OGGETTO: Verifica di assoggettabilità a VIA ai sensi dell'art. 19 del D.Lgs 152/2006, degli artt. 8 e 9 della L.R. 12/2024 e dell'art. 3 comma 1 lettera b del Regolamento Regionale attuativo n. 2/2025.

Progetto: Istanza di autorizzazione ai sensi dell'art. 208 del D.Lgs. 152/2006 di un impianto di recupero di rifiuti inerti da costruzione e demolizione attualmente operante in regime semplificato con aumento della potenzialità di recupero.

Localizzazione: Comune di Lusiana Conco, località Rubbietto.

Invio integrazioni

Figura 1 - Andamento dell’efficienza di abbattimento delle emissioni in funzione del contenuto di umidità del suolo

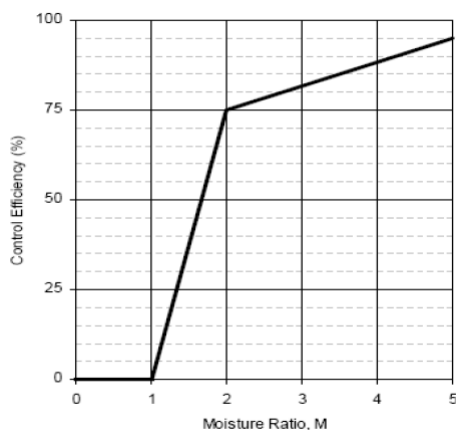
4. Produrre una stima, basata su una proiezione dei consumi attuali, dei volumi d’acqua con provenienza acquedottistica nei momenti di penuria d’acqua derivanti dal bacino di accumulo delle acque meteoriche.

Come riportato nelle linee guida della Regione Toscana e nel rapporto EPA si ha una efficienza del controllo delle emissioni qualora il rapporto tra contenuto dell’acqua nella strada bagnata e quello della strada asciutta sia superiore al 75%.

Nella tabella di seguito sono individuati i valori dell'intervallo di tempo tra due applicazioni successive t(h), considerando diverse efficienze di abbattimento a partire dal 50% fino al 90%, per un intervallo di valori di traffico medio all'ora tra 5 e 10. Nelle linee guida è consigliata una efficienza media della bagnatura superiore al 50% tuttavia, a favore di sicurezza, si considera una efficienza minima di riferimento almeno del 75% per un efficace controllo delle emissioni coerentemente con il grafico riportato in figura 1.

In base a quanto riportato nel rapporto EPA con un traffico orario compreso tra 5 e 10 mezzi/ora si ha una efficacia di abbattimento ben superiore al 75% con una bagnatura pari a 0,1 l/m2 con frequenza oraria.

Considerando che la superficie bagnata è pari a circa 8.500 mq, per ottenere un efficace abbattimento è necessario un prelievo di acqua da bacino pari a 6,8 mc/giorno.
